**Отчет технического надзора
за выполнением работ по обеспечению освещения внешних вывесок входных
групп МФЦ, расположенных на территории #####**

Договор № #####

**Организация, осуществляющая функции технического надзора:
ООО «Технадзор 77»**

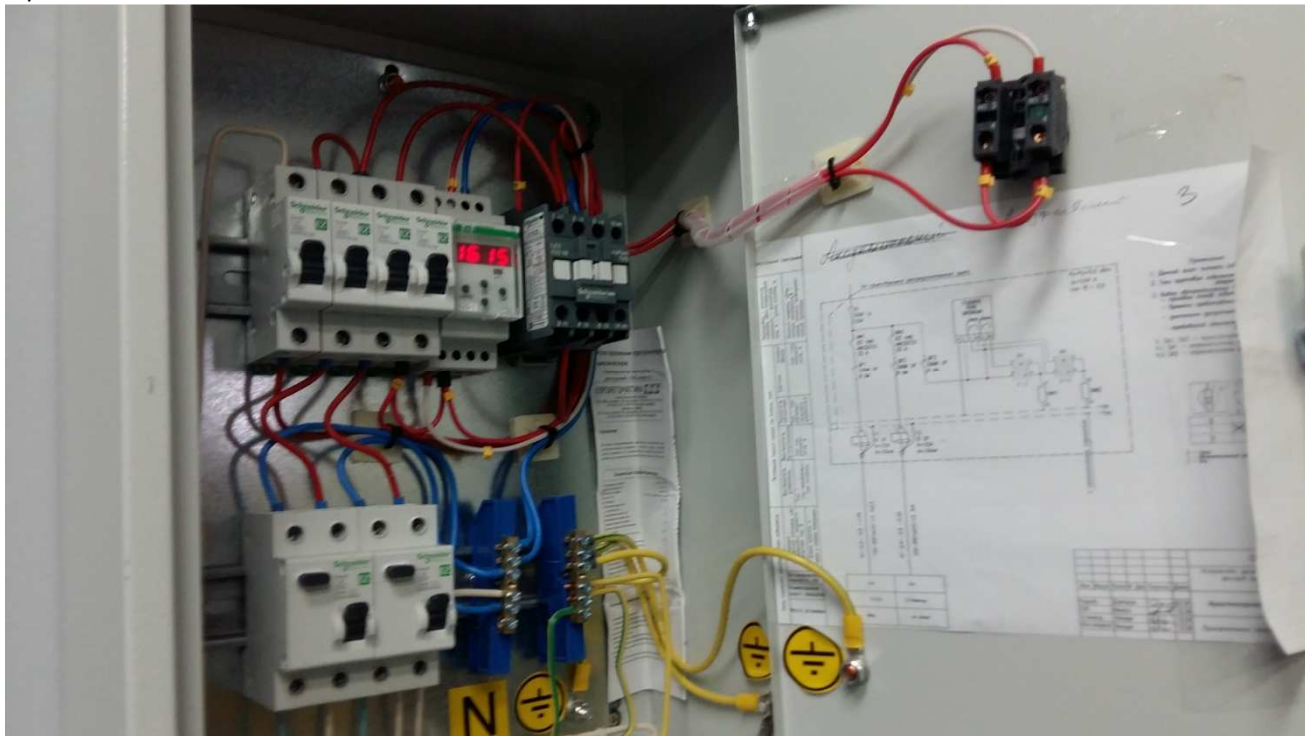
Общий вид, открытые кабели на фасаде.

Инфо табличка.

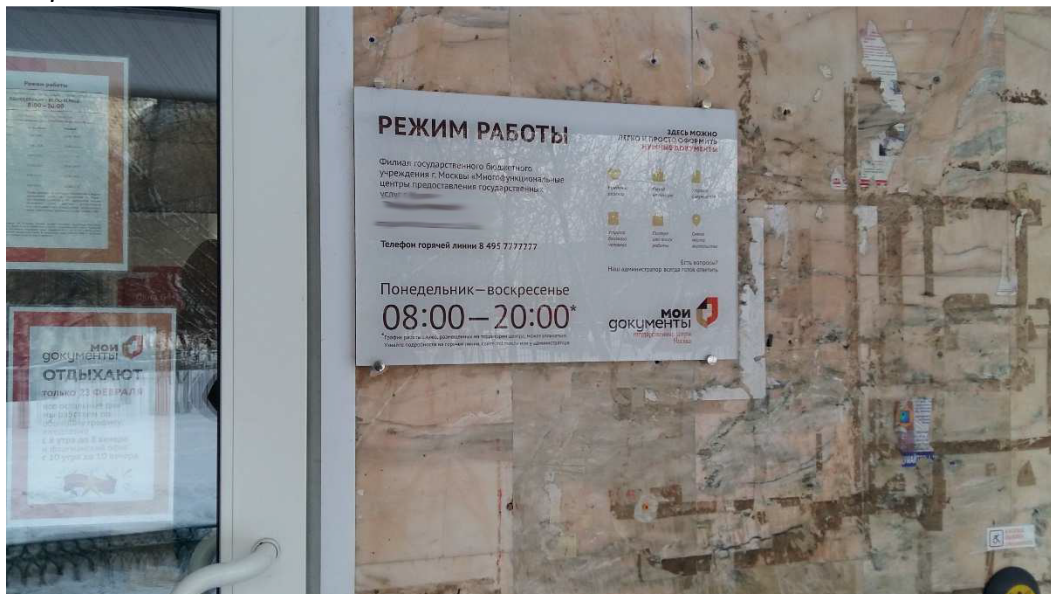
Линейный светильник установлен не по проекту (лист ГЧЗ, вид 1).
